Příloha č. 5zzb
Vyhodnocení připomínek obcí a veřejnosti

- **Návrh Změny č. 2 Územního rozvojového plánu**
- **Vyhodnocení vlivů návrhu Změny č. 2 Územního rozvojového plánu na udržitelný rozvoj území**
- **návrhy jednotlivých územních opatření k akceleračním oblastem vymezeným v návrhu Změny č. 2 Územního rozvojového plánu**

Příloha č. 5zzb – Vyhodnocení připomínek obcí a veřejnosti

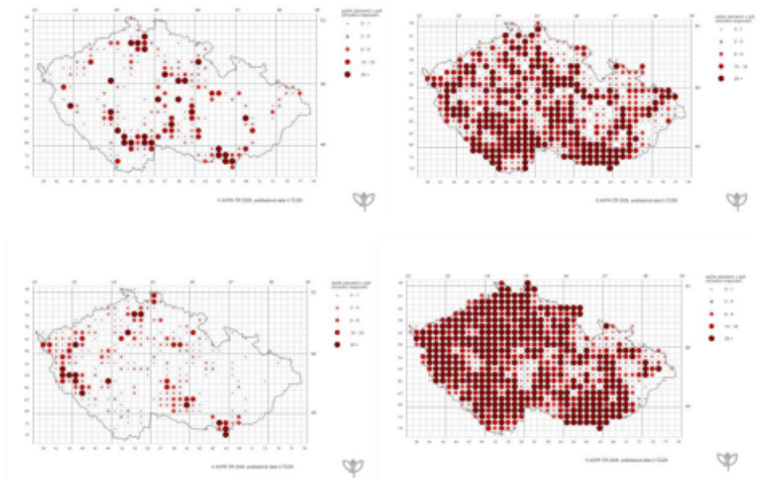
Poř. č.	Připomínkové místo	Číslo jednací	Článek	AO	Připomínka	Vyhodnocení
					• zápis ve spolkovém rejstříku [dostupný na adrese: https://or.justice.cz/ias/ui/rejstrik-firma.vysledky?subjektId=737609&typ=PLATNY&sp=H4sIAAAAAAAAAKtWykvMTU0JSCwCUiWpRcVKVtHVStmplUpWQJmq1DllHaWyxJzSVCD%252FSE9qcfbh%250D%250AvQrFZYlVCvnJGUWHF%252BYlH12vUHB05uG1RfkplUq1sbUAHl%252FjNlEAAAA%253D%250D%250A (cit. 20. 5. 2026)] • internetové stránky Českého svazu ochránců přírody [dostupné na adrese: www.csop.cz, cit. 15. 5. 2026] III. **Obsah připomínek** *III.1.* *Vymezení území dotčeného připomínkou* 5. Připomínky se vztahují ke **všem** územím, na kterých jsou v návrhu Změny č. 2 ÚRP vymezeny akcelerační oblasti pro rozvoj výroby energie z větrné energie (**AOV**). *III.2.* *Odůvodnění připomínek* 6. **Vyhodnocení SEA, navrhované vymezení jednotlivých akceleračních oblastí AOV, ani podmínky a zmírňující opatření, stanovené v návrzích příslušných územních opatření, dostatečně nezohledňují riziko střetů s letícími ptáky, netopýry a vrápenci. Důvodem jsou neúplné a/nebo nesprávné (popř. nepřesné) podklady o výskytu uvedených skupin volně žijících živočichů v jednotlivých navrhovaných akceleračních oblastech. Nedostatečnost podkladů v těchto ohledech neumožňuje spolehlivé zjištění a posouzení skutkového stavu věci v souladu se zásadami podle § 3 a § 50 odst. 3 správního řádu ve spojitosti s příslušnými ustanoveními § 5a odst. 1, § 5b odst. 1, § 50 odst. 1 a 2 a § 56 odst. 1 a 2 zákona o ochraně přírody a krajiny.** Svědčí o tom následující skutečnosti: *a) K vlivům na volně žijící ptáky:* 7. Česká společnost ornitologická (dále též jen *„ČSO“*) dodala jako podklad pro řízení mapu citlivosti ptáků na větrné elektrárny [dostupné *on-line* na adrese: https://mapy.birdlife.cz/mapa-citlivosti-vte/, cit. 26. 5. 2026]. 8. ČSO komentuje mapu takto:

Poř. č.	Připomínkové místo	Číslo jednací	Článek	AO	Připomínka	Vyhodnocení
					*„Tato mapa poskytuje **přehledný podklad pro plánování rozvoje větrné energetiky v České republice, který bere ohled na výskyt citlivých druhů ptáků**. Mapa je určena pro místní samosprávy, investory, orgány ochrany přírody i veřejnost. Pomáhá zodpovědně vybrat lokality, kde lze větrné elektrárny stavět bez výrazných negativních dopadů na přírodu."* 9. Na této mapě jsou na cca 50 % plochy území ČR uvedena území, pro která ČSO uvádí že k nim má ***„žádné nebo minimální údaje"*** – viz Mapa č. 1: **Mapa č. 1**  **Mapa č. 2 -** pro srovnání – stejná mapa s vyznačenými oblastmi **s extrémním rizikem pro ptáky**

Poř. č.	Připomínkové místo	Číslo jednací	Článek	AO	Připomínka	Vyhodnocení
					10. ČSO tamtéž rovněž stanovuje seznam našich druhů ptáků s indexem citlivosti vůči větrným elektrárnám – ten vesměs odpovídá seznamům ze zahraniční literatury. Zároveň ke každému druhu stanovuje buffer zónu okolo jeho hnízdiště – z nějakých důvodů ji stanovuje vždy na 5 nebo 10 km. Přičemž je známo, že například orel mořský (buffer stanoven ČSO na 5 km) běžně létá za potravou 7 km od hnízda ale někdy také 10 - 15 km, obdobně se chová třeba čáp bílý. Z těchto důvodů **je buffer zóna, vymezená na mapě, příliš malá**.
